Stellungnahme	Stellungnahme der Verwaltung und Planer	Beschluss
<u>Regierungspräsidium Stuttgart</u> <u>Versand ausschließlich per E-Mail!</u> Sehr geehrte Frau Camilovic, sehr geehrte Damen und Herren, vielen Dank für die Beteiligung an o.g. Verfahren. Die Unterlagen wurden ins Intranet eingestellt und damit den von Ihnen benannten Fachabteilungen im Hause zugänglich gemacht. Es handelt sich nach dem von Ihnen vorgelegten Formblatt um einen entwickelten Bebauungsplan. Nach dem Erlass des Regierungspräsidiums vom 11.03.2021 (abrufbar unter https://rp.baden-wuerttemberg.de/themen/bauen/bauleitplanung/) erhalten Sie keine Gesamtstellungnahme des Regierungspräsidiums. Die von Ihnen benannten Fachabteilungen nehmen – bei Bedarf – jeweils direkt Stellung. Das Regierungspräsidium Stuttgart nimmt als höhere Raumordnungsbehörde zu der oben genannten Planung folgendermaßen Stellung: Raumordnung Es werden keine raumordnerischen Bedenken gegen die Planung geäußert. Allgemein weisen wir auf Folgendes hin: Neben § 1 Abs. 3, Abs. 5 und § 1 a Abs. 2 BauGB ist aus raumordnerischer Sicht insbesondere auf § 1 Abs. 4 BauGB bzw. § 4 Abs. 1 ROG hinzuweisen. Danach sind bei raumbedeutsamen Planungen und

<table><tr><td>AT/Vh-Bez.:</td><td>Kein aktiver Auftrag</td><td>AsB:</td><td>5</td></tr><tr><td>TI NL:</td><td>Südwest</td><td>Sicht:</td><td>Lageplan</td></tr></table>

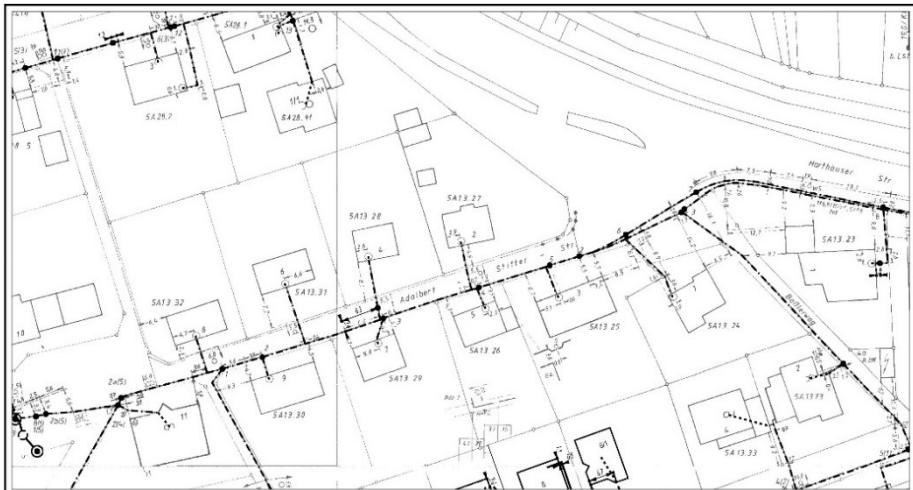
Bemerkung:	AT/Vh-Bez.:	Kein aktiver Auftrag	AsB:	5	AT/Vh-Nr.:	Kein aktiver Auftrag	VaB:	7121A	TI NL:	Südwest	Sicht:	Lageplan	PTI:	Donaueschingen	Name:	Jahrendt, Frank, PTI32	ONB:	Neckartenzlingen	Datum:	24.08.2023			Maßstab:	1:750			Blatt:	1	Bei den bestehenden Leitungen im Planbereich handelt es sich um eine Hausanschlussleitung. Die Berücksichtigung dieser Leitung und der Anschluss für die künftige Bebauung ist durch den Bauherren mit der Telekom abzustimmen. Der Bauherr wird über die empfohlene Kontaktaufnahme mit Telekom informiert.	
AT/Vh-Bez.:	Kein aktiver Auftrag	AsB:	5																											
AT/Vh-Nr.:	Kein aktiver Auftrag	VaB:	7121A																											
TI NL:	Südwest	Sicht:	Lageplan																											
PTI:	Donaueschingen	Name:	Jahrendt, Frank, PTI32																											
ONB:	Neckartenzlingen	Datum:	24.08.2023																											
		Maßstab:	1:750																											
		Blatt:	1
